Objet : Synthèse des avis et contributions
Consultation inter administrative
EPAMARNE - SANEF : ZAC de la Rucherie et du diffuseur du Sycomore sur les communes de
Bussy-Saint-Georges, Jossigny et Ferrières-en-Brie

Autorisation environnementale unique

ZAC de la Rucherie et du diffuseur du Sycomore sur les communes de
Bussy-Saint-Georges, Jossigny et Ferrières-en-Brie

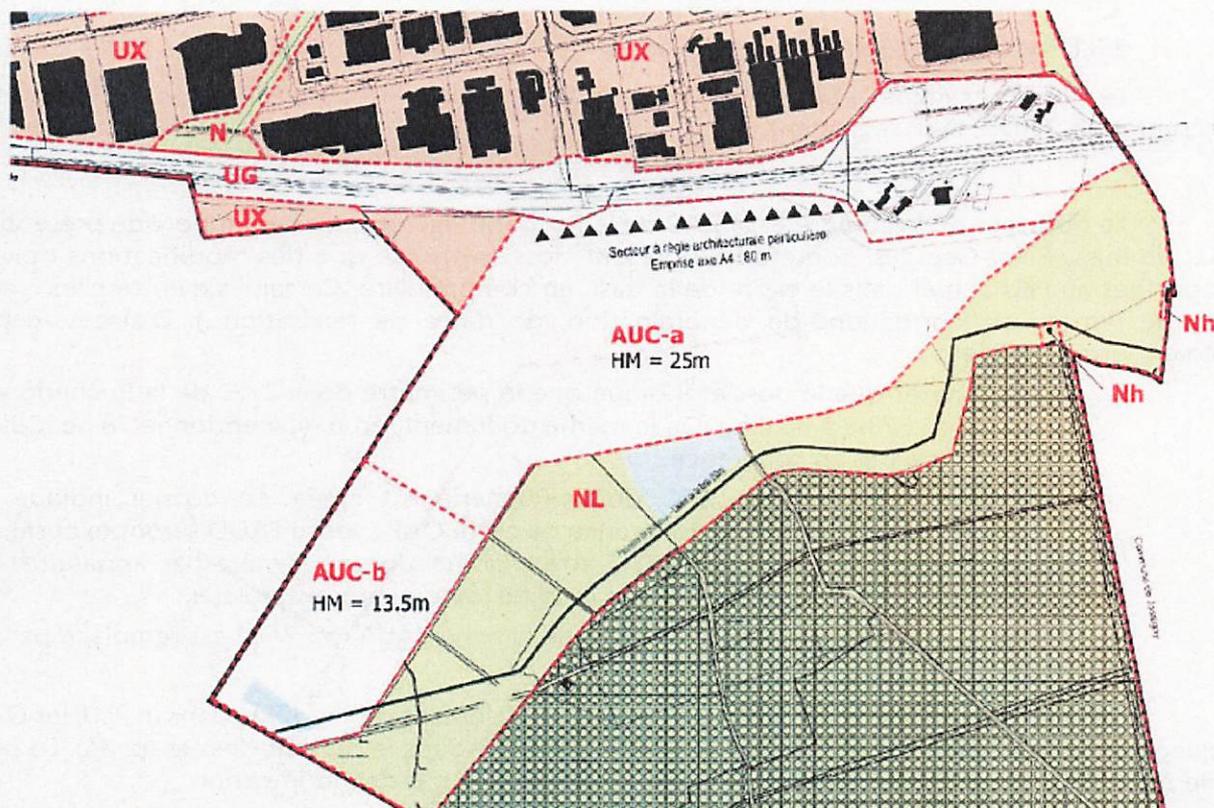
Il est toutefois à noter que :

- le diffuseur du Sycomore et la ZAC de la Rucherie impactent le secteur NL, qui permet la construction d'équipements publics ou d'intérêt collectif. Une réduction de la zone N (2 800 m²) et du secteur NI (4 700 m²) au profit du secteur UG est ainsi prévue. Il faudrait démontrer que cette réduction ne remet pas en cause les objectifs de consommation d'espace prévus au SCoT.

4.4.2.2 Plan de zonage mis en compatibilité

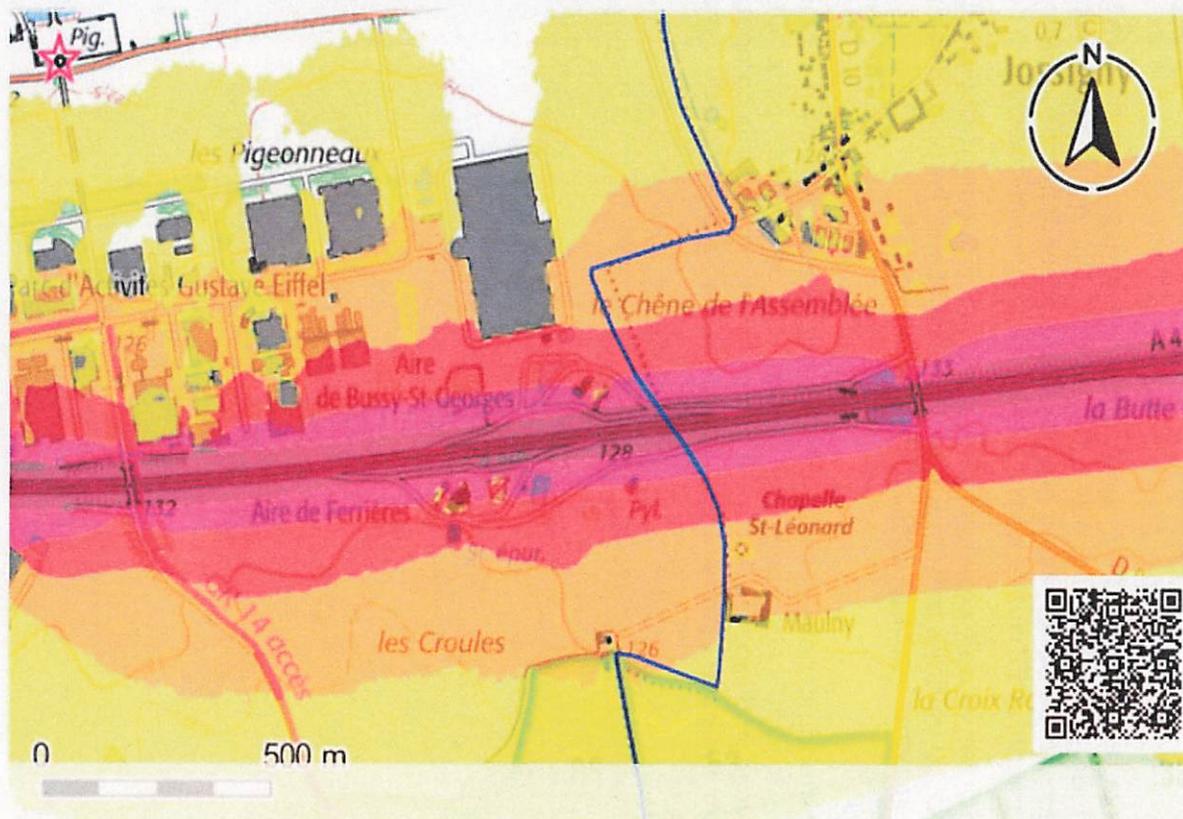
Or, le sous-secteur AUC-b, au sud, empiète sur la bande de protection de la lisière forestière de 50 m, représentée par le trait noir en gras. Aucune transcription de la protection ne figure au règlement écrit du sous-secteur AUC-b, ce qui est problématique. Aussi, il faudrait repasser le morceau de terrain concerné en NL, afin qu'il soit protégé de toute construction. En effet, le règlement de la zone N stipule (p. 37) que sont interdites « toutes nouvelles constructions à moins de 50 m des lisières de la forêt de Ferrières ».

Cela entre par ailleurs en contradiction avec l'affirmation p. 27 du même document : « Une attention particulière sera portée à la préservation de la frange naturelle de cette forêt (enrichissement et épaississement de la lisière) jouxtant le sud de la ZAC. »

Carte de Bruit Stratégique routières (type A_Lden) échéance 3

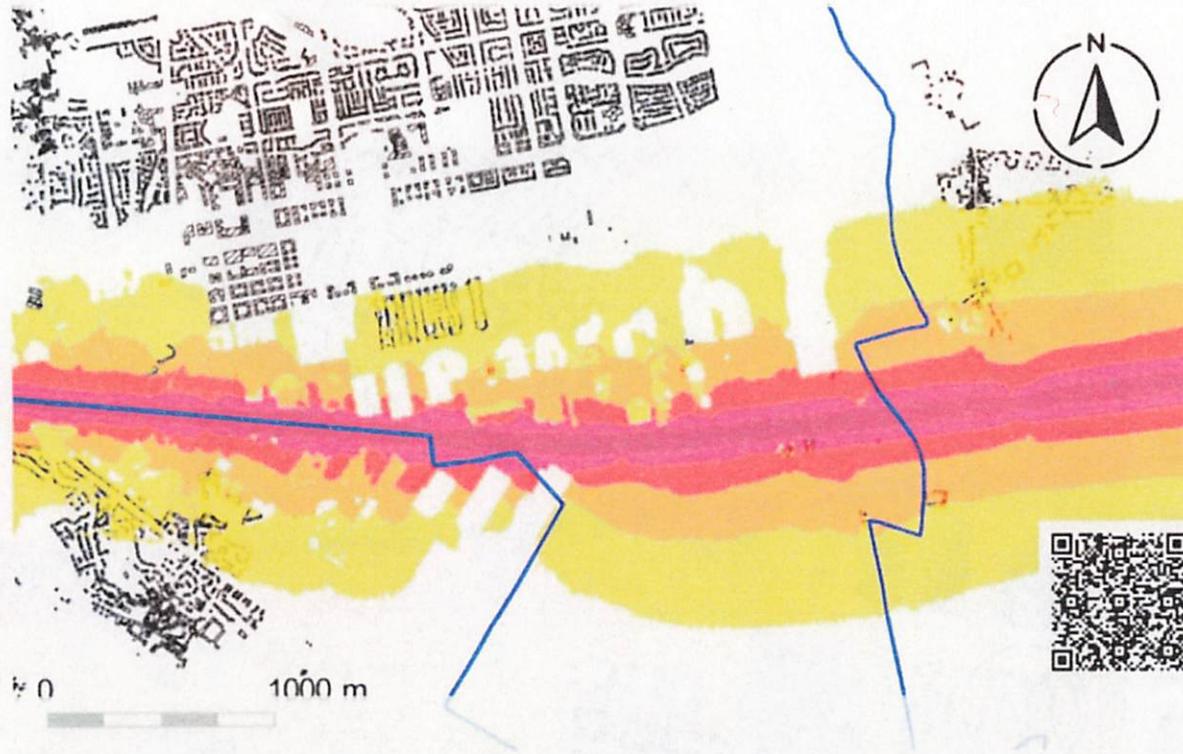
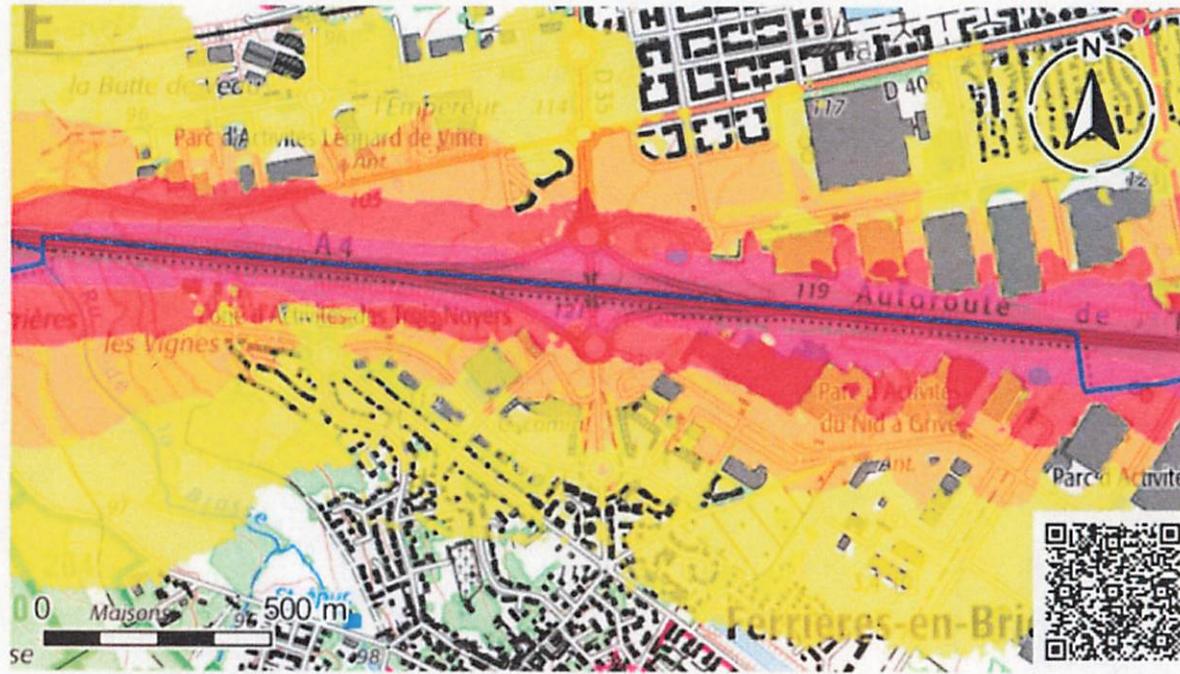
Cependant, il faudrait mentionner les cartes de bruit qui sont sur le site de la préfecture à l'adresse suivante :

Celles-ci permettent de visualiser le bruit issu des grandes infrastructures routières et ferroviaires de l'État en Seine-et-Marne, notamment celui issu de l'autoroute A4 sur le secteur.

Sont annexées au présent avis, trois impressions de la carte de bruit stratégique de 3^{ème} échéance A Lden sur le secteur de Bussy-Saint-Georges, visualisable à l'adresse indiquée ci-dessus : selon le niveau de zoom, on peut voir en arrière-plan le fond de carte du Scan 25.
